新竹縣政府工程查核代表照片表

工程名稱：關西鎮 110 年度道路及附屬設施工程（開口契約）-第二區

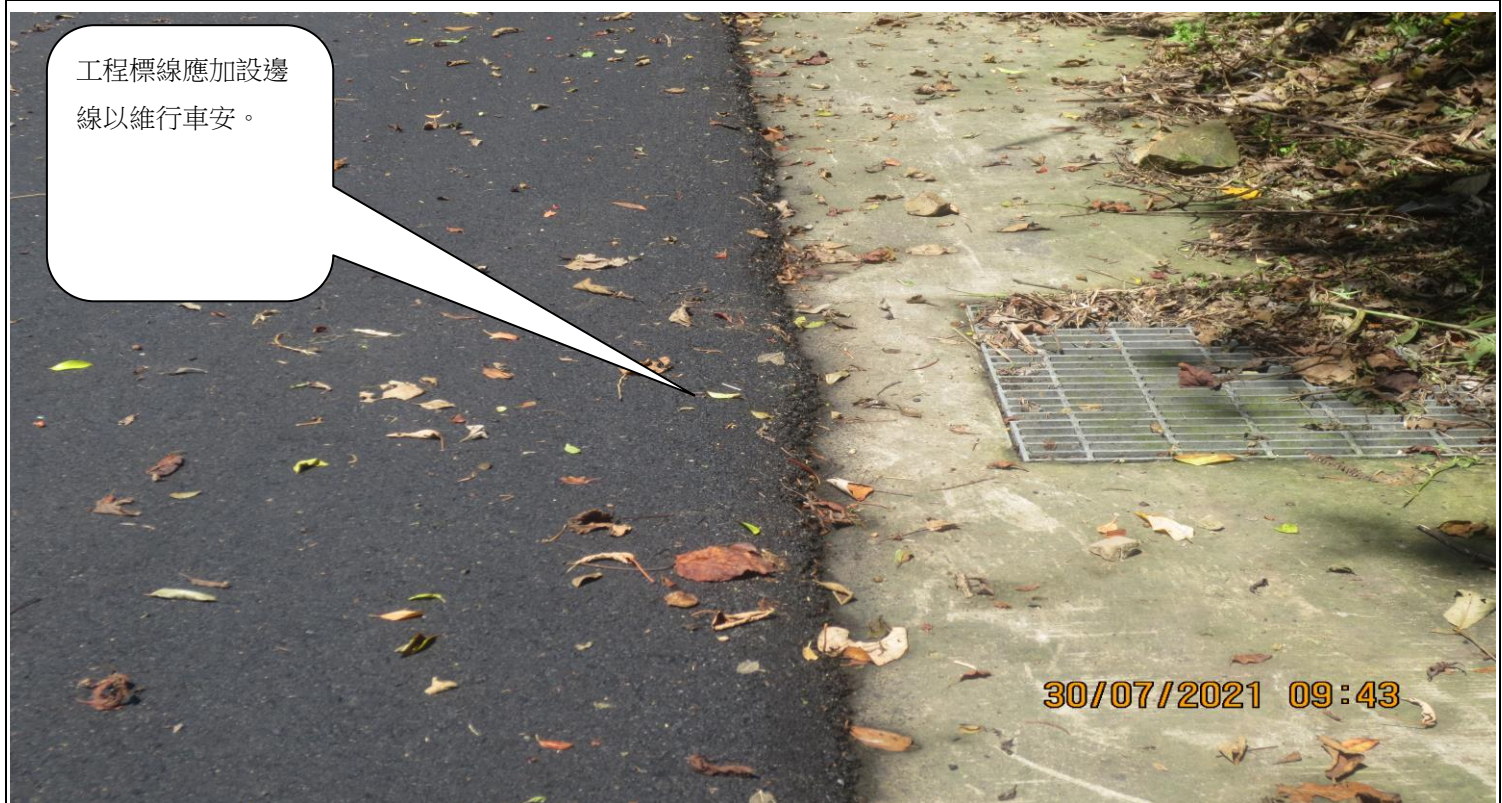
怪手清除大落石造成工區 10-1 之 620 路面有施工損壞痕跡，建議工區 10-1 之 0K+620~0K+640 路面刨除重鋪。
